**TARPTAUTINIO VIEŠOJO PIRKIMO
„PROJEKTO „MAŽEIKIŲ SPORTO IR PRAMOGŲ CENTRO MAŽEIKIUOSE,
SEDOS G. 55, STATYBA“ STATYBOS DARBAI“**

Aktualūs (galiojantys) atsakymai į klausimus bei paaiškinimai tiekėjams

3.36. Dekoratyvios „plaukiojančios“ akustinės lubų plokštės

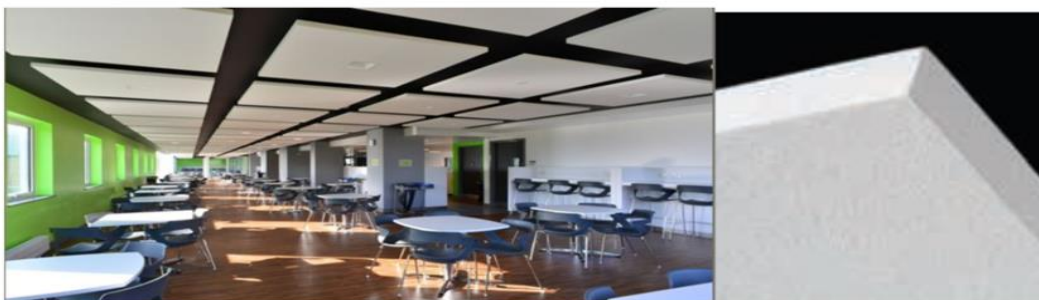
Klausimas25. SA dalis, sąnaudų kiekių žiniaraštis 11.7 p., ir DKŽ Žiniaraštis 2, Architektūrinė dalis, skyrius 11 Lubų apdaila, eil. Nr. 8, numatyta: Dekoratyvios „plaukiojančios“ akustinės lubų plokštės 1497 m². Techninėje specifikacijoje 3.36 p. pateikta akustinių lubų plokščių vizualizacija, kurioje matosi, kad plokštės montuojamos su tarpais, tačiau reikalavimuose nenurodyti kokie turi būti tarpai tarp akustinių plokščių (vienos plokštės matmenys 1200x1200x40mm), taip pat nenurodyta kiek, pagal akustinius reikalavimus, procentų lubų plokštės turi dengti patalpos plotą. Pagal apdailos lentelę šios plokštės montuojamos patalpose 1-13, 1-31, 1-41, 2-8, 2-14, 2-15,2-16, 2-17, 2-20, 2-21, 2-22, 2-29, 2-32, 2-33, 2-34, 2-36 ir tai sudaro 1497 m² ištisinio lubų plotą. Prašome patikslinti, kokį lubų plotą turi dengti akustinės plokštės.

Atsakymas25. Turi dengti visą nurodytų patalpų plotą

Matmenys:	1200x1200x40 mm lygus paviršius
Aukštis:	40 mm
Atsparumas drėgmei:	90%
Šviesos atspindėjimas:	87%
Atsparumas ugniai:	A2-s1,d0
Su pakabinimo komplektu
